## Добавление 47 — Правила № 48 ООН

### Пересмотр 12 — Поправка 10

Поправки серии 07 — Дата вступления в силу: 25 сентября 2020 года

**Единообразные предписания, касающиеся официального  
утверждения транспортных средств в отношении установки  
устройств освещения и световой сигнализации**

Образец А

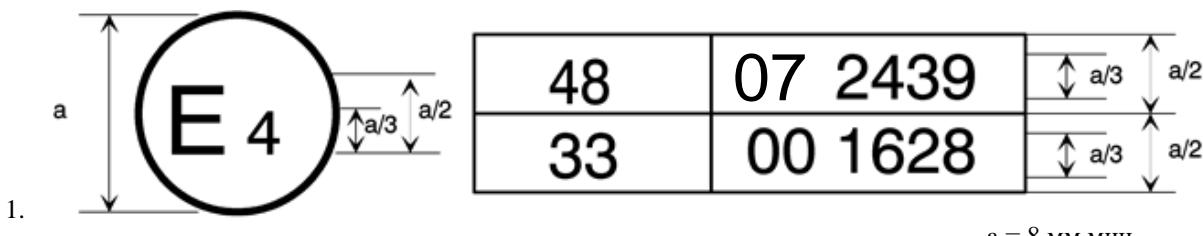
*Приложение 2* изменить следующим образом:

$a = 8 \text{ мм мин.}$

Приведенный выше знак официального утверждения, проставленный на транспортном средстве, указывает, что этот тип транспортного средства официально утвержден в Нидерландах (E4) в отношении установки устройств освещения и световой сигнализации на основании Правил № 48 ООН с внесенными в них поправками серии 07. Этот номер официального утверждения указывает, что официальное утверждение было предоставлено в соответствии с предписаниями Правил № 48 ООН с внесенными в них поправками серии 07.
